Title - Sujet Const.Refection Centres-PN Forillon		
Solicitation No. - N° de l'invitation 5P204-180864/A		Amendment No. - N° modif. 003
Client Reference No. - N° de référence du client PW-\$QCM-039-17637		Date 2019-04-09
GETS Reference No. - N° de référence de SEAG PW-\$QCM-039-17637		
File No. - N° de dossier QCM-8-41212 (039)	CCC No./N° CCC - FMS No./N° VME	
Solicitation Closes - L'invitation prend fin at - à 02:00 PM on - le 2019-04-30		Time Zone Fuseau horaire Heure Avancée de l'Est HAE
F.O.B. - F.A.B.		
Plant-Usine: <input type="checkbox"/> Destination: <input checked="" type="checkbox"/> Other-Autre: <input type="checkbox"/>		
Address Enquiries to: - Adresser toutes questions à: Jean, Serge		Buyer Id - Id de l'acheteur qcm039
Telephone No. - N° de téléphone (418) 649-2882 ()		FAX No. - N° de FAX (418) 648-2209
Destination - of Goods, Services, and Construction: Destination - des biens, services et construction: PARC NATIONAL DE FORILLON 122, Boulevard de Gaspé G4X 1A9

AMENDMENT 003 INVITATION TO TENDER

OPERATIONAL CENTER REHABILITATION AND CONSTRUCTION OF AN ADMINISTRATIVE BUILDING - PARC FORILLON (QUÉBEC)

The purpose of Amendment 003 is to provide answers to the questions

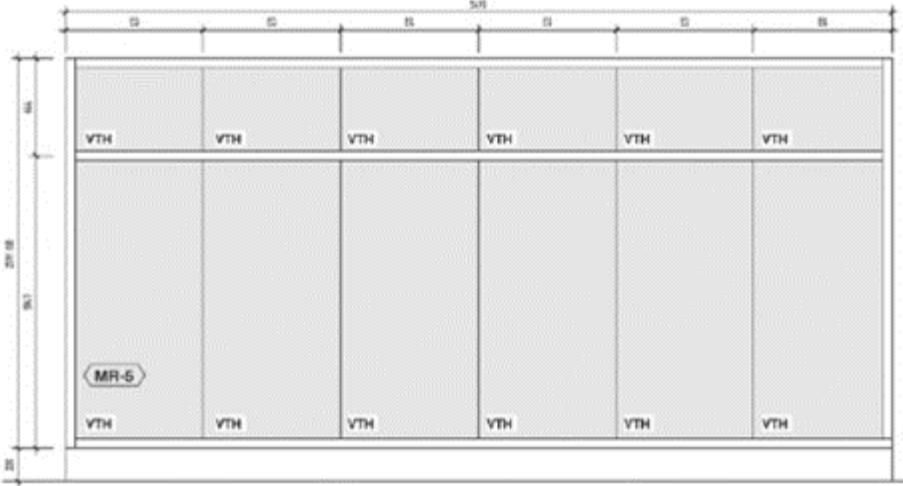
23 (EN)	<p><i>Specifications :</i></p> <ol style="list-style-type: none"><i>Administration building, page A900, room 119 on the Finishes Schedule; the specifications section for the vinyl sheeting for the training room is missing?</i><i>No mention in the specifications regarding rubber or vinyl baseboard 100 or 150mm. The following information is on the plans; on page A900, for the administrative building, 100mm vinyl baseboard mentioned in the finishes schedule and on page A850, industrial building, 150mm rubber baseboard mentioned in the finishes schedule. Could you specify what the need is?</i>	<ol style="list-style-type: none"><i>Rubber tile composed of recycled tire particles encapsulated in a urethane binder; 9.5mm thick; 61cm x 61cm with square edges; 100% recyclable; phthalate, chlorine and halogen-free. Will be added in addendum.</i><i>Will be added in addendum.</i>
24 (FR)	La feuille V700 du bâtiment secondaire est manquante dans les documents de soumission ?	Non; la page V700 sera supprimée de la liste des dessins incluse à la table des matières du devis.

24 (EN)	<p><i>The V700 sheet of the secondary building is missing?</i></p>	<p><i>No; page V700 will be deleted from the drawing list included in the Specifications table of contents.</i></p>

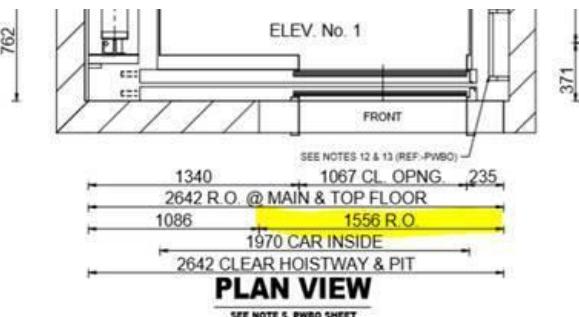
35 (EN)	<p>Architecture: (BA, BI) There is a contradiction between Specifications and Appendix "02 Metal Shelves_Drawing.pdf".</p> <ul style="list-style-type: none"> - Ex: Items M6.2 and M6.3 appear to have been reversed (see measurement in Appendix). - Ex 2: Item M2.8 is 48" long in the specs, while it is indicated 54" in the appendix. 	<p>Will be corrected in addendum.</p>

<p>- Ex 3: Item M2.9 is 42" long in the specs, while it is indicated 36" in the appendix.</p> <p>Could you coordinate all the elements in the annex?</p>	
36 (FR)	<p>Structure / Civil :</p> <ul style="list-style-type: none">• Sur la Feuille C04 : Est-ce possible d'avoir plus de détail au niveau de l'abri pour barrière motorisée ? Nous avons seulement "selon recommandation du fabricant". Nous proposons quelques choses ? Fondation ? Revêtement de métal ?• Sur la feuille C04 : Nous avons la délimitation du niveau du gazon en plaque Section 32 92 23) mais nous n'avons pas de délimitation au niveau du gazon avec ensemencement hydraulique. H-1, H-2 et H-3. Est-ce que nous arrêtons au bas de talus ?	<p>Il s'agit d'un abri pour l'hiver en toile et structure d'acier. La toile de l'abri doit être une toile de polyéthylène tissée, stabilisée contre les rayons UV.</p> <p>L'ensemencement hydraulique devra couvrir tous les fossés ainsi que tous les talus, jusqu'au bas de ces derniers.</p>
